桃園市政府 函

主旨：檢送本府109年10月29日召開「109年度第7次法規執行疑義
(建築技術諮詢小組)暨審查基準檢討會議」之會議記錄一
案，請查照。

會議名稱：109 年第 7 次建築法規執行疑義(建築技術諮詢小組)暨審查基準檢討會議

案由二 附件

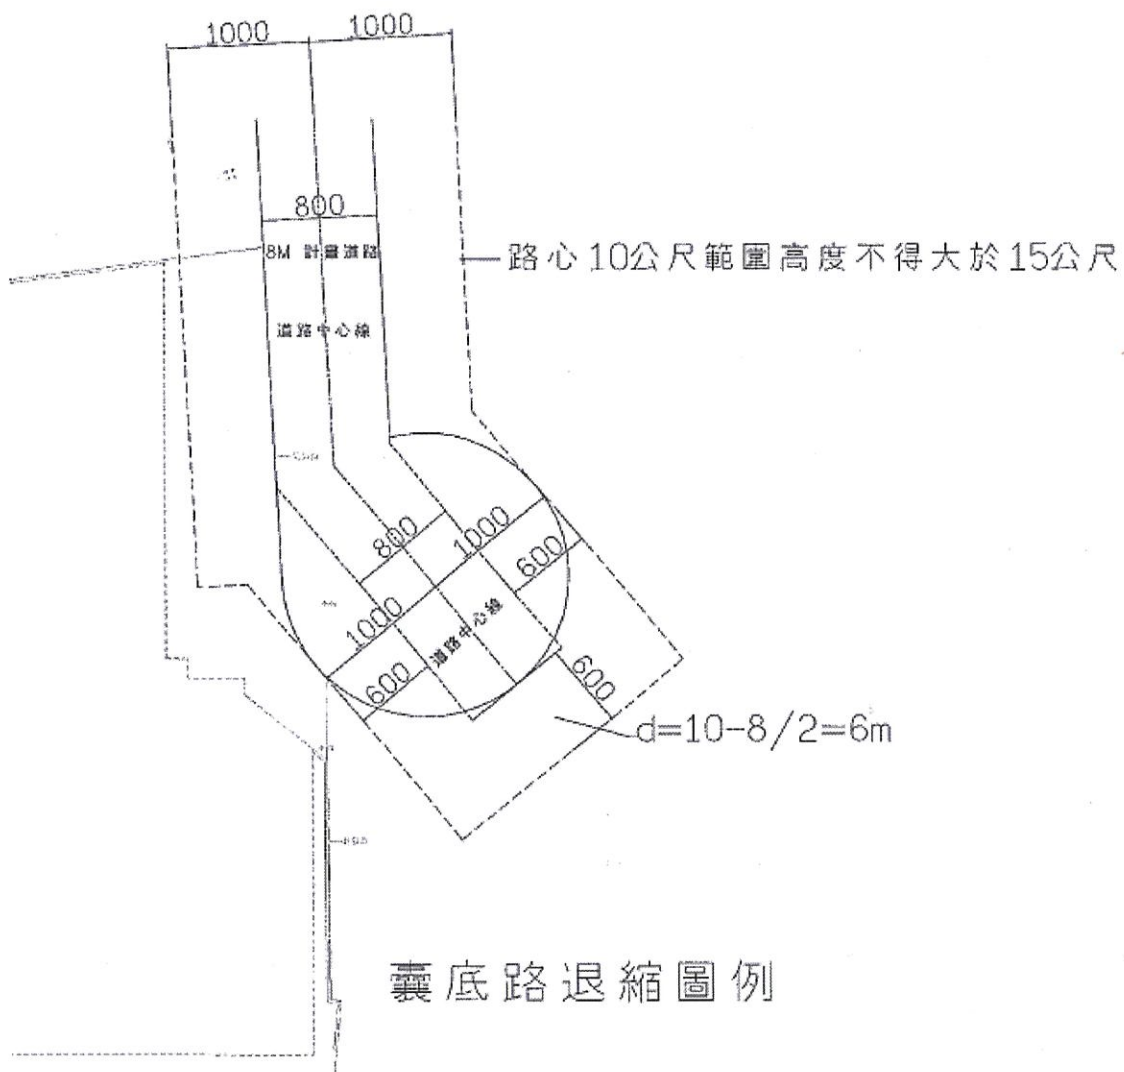
有關囊底路依技規286條之路心退縮10公尺範圍高度不得超過15公尺之退縮疑義，提請討論。(提案人：陳福焜建築師)

1. 依技術規則設計施工篇 286 條 (二) 臨接道路部分，應自道路中心線起退縮六公尺建築，且自道路中心線起算十公尺範圍內，其高度不得超過十五公尺。
2. 有關囊底路退縮規定依內政部函 86.10.24.台內營字第 8681949 號 節錄案經邀請本部建築技術審議委員、省(市)、縣(市)政府代表研商獲致結論如下：「計畫道路含有囊底路，該囊底路部分應以其連接之計畫道路寬度為寬度，依實施都市計畫地區建築基地綜合設計鼓勵辦法第七條第二款第三目規定，應自該道路中心線起算十公尺範圍內，高度不得超過十五公尺。至囊底路端點應比照建築技術規則建築設計施工編十四條圖 14-(2) 之 d 值計算方式，自囊底路端點作切線往外退 d ($d=10-w/2$ ，w 為道路寬度) 為範圍。」
3. 因該圖例說明不是很明確，僅依該函內容精神製作參考圖例詳附件，以為遵循。

依內政部 86 年 10 月 24 日台內營字第 8681949 號函釋辦理。
